DA 40 Rudder Clearance with Beringer Kit Installed
Dégagement du palonnier sur DA40 avec l'installation du kit Beringer

Summary / Résumé

This Service Bulletin describes the pedal stop bushing adaptation on Diamond DA40 (all models equipped with mechanical rudder) regarding the possible interference between Master Cylinder and the adjustment handle return springs when the pedal assembly is in the fully forward position.

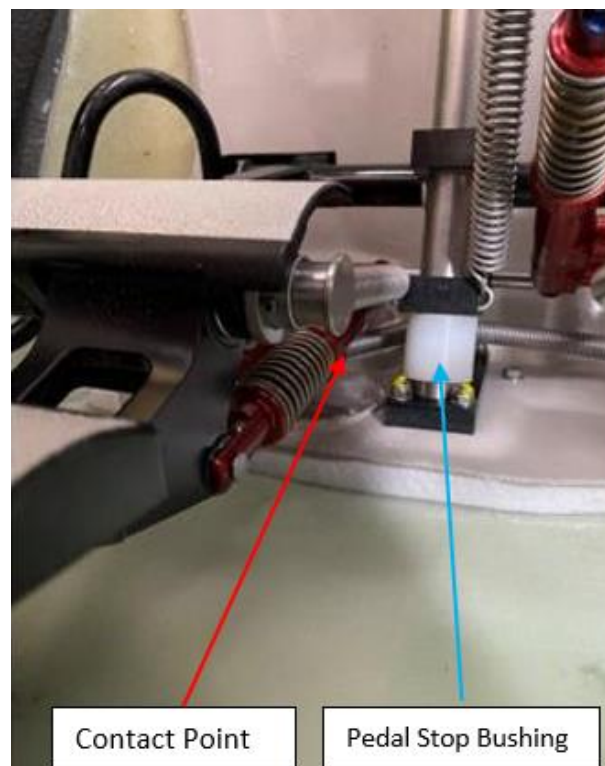
When installing Master Cylinders on Diamond DA40 (STC-009), they may contact the adjustment handle return springs when the pedal assembly is in the fully forward position.

This interference is present only on DA40 equipped with mechanical pedals.

In case of interference, replace the original pedal stop bushing C61-2700-101-001 with stop bushing AV-DIAM-704.
